Servizio di verifica preventiva, ai fini della validazione, della Progettazione Esecutiva, ai sensi dell'art. 26 del D.Lgs. 50/2016, relativo alla nuova edificazione, ristrutturazione e riqualificazione di edifici pubblici, quali ospedali di comunità, case di comunità e ospedali sicuri.

Verifica PE – 07_OdC Bosa

RAPPORTO DI CONTROLLO CONCLUSIVO

Il Progetto Esecutivo, oggetto di verifica, riguarda la "Realizzazione di un Ospedale di Comunità presso il presidio ospedaliero Mastino di Bosa" in coerenza con quanto definito dal Piano Nazionale di Ripresa e Resilienza per la componente M6.C1 - 1.3 Rafforzamento dell'assistenza sanitaria intermedia e delle strutture (Ospedale di Comunità).

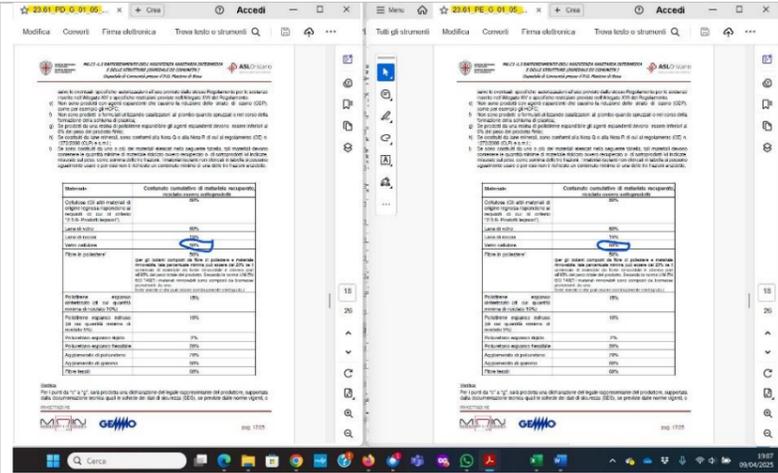
Si chiedono chiarimenti, atteso che tale rilievo era stato superato nell'ultima revisione del PD, mentre nell'elaborato in valutazione non viene riportata la corretta percentuale

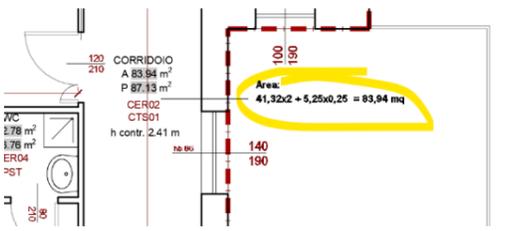
MI01.55. H.2, H.4, H.5 [NC] H. Adeguatezza dei prezzi unitari - (art. 26 comma 4, lett. "a" ed "e" D.Lgs. 50/2016).

Come rilevato nel PD, il computo metrico estimativo è da svilupparsi attraverso l'allibramento e lo sviluppo contabile di quantità parziali, ad esempio:

- Voce PF.0012.0011.0002 riporta le seguenti voci a corpo non ripercorribili:
 - Corridoi = 83,28 mq
 - Corridoi = 83,94 mq
 - Etc..
- Voce PF.0013.0007.0032 riporta le seguenti voci a corpo non ripercorribili:
 - A5 = 73,26 mq
 - B4 = 80,32 mq
 - Etc..

L'utilizzo di applicativi CAD non solleva dall'onere di rendere ripercorribili le stime, la cui adeguatezza è un requisito che deve risultare direttamente sulla documentazione di output e non implicitamente assolta nel modello. Ai fini del rispetto del requisito di ripercorribilità del progetto è necessario dare evidenza delle quantità allibrate, riportandole con le loro **componenti parziali** e integrando gli elaborati grafici con adeguate quotature, tag, labeling e/o note a bandiera e/o supporti tabellari o tabulati riassuntivi a corredo delle stime.

Verranno riportate le quantità parziali negli elaborati grafici. Esempio:

Si provvederà ad aggiungere una nota nella tavola sul calcolo di area e perimetro. Si chiede ai validatori di poter inserire il calcolo puntuale solo negli ambienti non regolari, escludendo quindi i vani che sono rettangoli semplici.

Proposta esaustiva. Si rimane in attesa della documentazione aggiornata.

La documentazione è stata aggiornata per quanto segnalato. Il rilievo è **superato**.
